FAQ- Steenweg op Zevendonk – Slagmolenstraat:

15 mei 2020

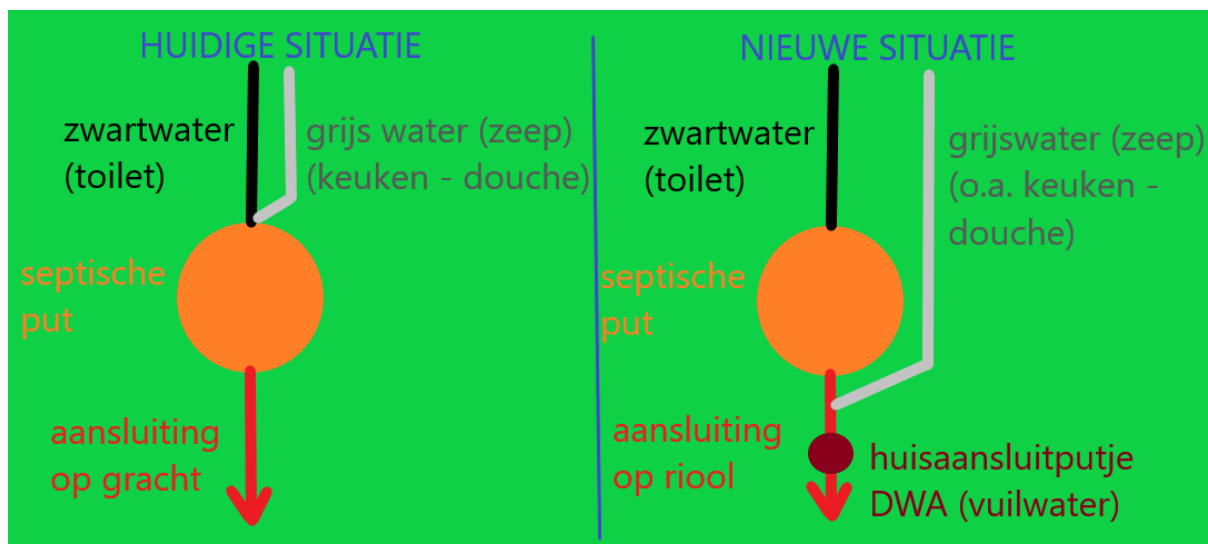
**Kunnen er voldoende verkeersremmers voorzien worden, zodat de maximale snelheid in de zone 50 kan gewaardeerd worden. Momenteel is het soms een racebaan. Verkeersplateau's zoals in kasteeldreef, wisselde parkeerstroken, versmallingen, drempels,...**

In de Slagmolenstraat zetten we op verschillende manieren in op snelheidsremming.

- De rijbaanbreedte wordt versmald en afgestemd op een snelheid van 50 km/u. Een smallere rijbaan zorgt voor een lagere snelheid.
- Op verschillende plaatsen worden, in combinatie met de trage wegen, snelheidsremmers voorzien:
  - Er komt een verkeersplateau gecombineerd met een wegversmalling aan volgende trage doorsteken:
    - Acacialaan richting Steenweg op Zevendonk;
    - Trage weg die uitkomt tegenover de voetbalterreinen;
    - Nieuwe trage weg naast de Schorvoortloop in project van de Ark.
  - De overgang van 70 km/u naar 50 km/u als je vanuit Oud-Turnhout Turnhout binnenrijdt wordt duidelijk gemaakt door een 'poorteffect'.
  - Op het kruispunt van de Acacialaan met de Oude Dijk wordt een middeneiland voorzien.
- De bomen in de parkeerstrook proberen we zoveel mogelijk te behouden. Waar dit niet kan planten we nieuwe bomen. Verticale elementen zorgen voor een lagere snelheid.
